ASUNTO: Aclaración dudas Exp. 2585

En relación con el expediente nº 2585 de “RENOVACIÓN SISTEMA CONTROL DE LA EDAR DE GALINDO”, se procede a contestar la relación de consultas trasladadas por los licitadores relativas al sistema de Protección Contra Incendios.

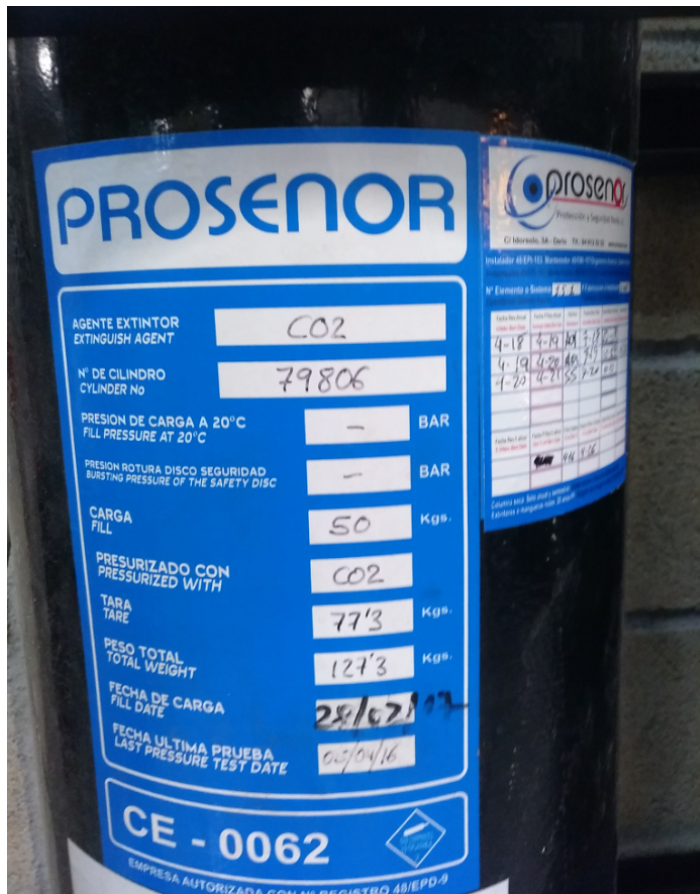
Consulta: ¿Es necesario realizar cálculos de aspiración?
Aclaración CABB: Si, es necesario realizar el cálculo de aspiración. La clase de la detección es A. Para conseguir esta calificación se deberán utilizar los sistemas VESDA correspondientes atendiendo a las longitudes aproximadas aportadas.
5. **Consulta:** Legalización de la instalación
Aclaración CABB: La legalización la realiza el CABB
6. **Consulta:** ¿De qué capacidad y cuántas botellas exactamente componen la instalación actual de CO2?

Aclaración CABB: Actualmente la instalación tiene 6 botellas (5 para los armarios CCMs, 1 para armarios PLCs). Se adjunta fotografía de la capacidad de las botellas.
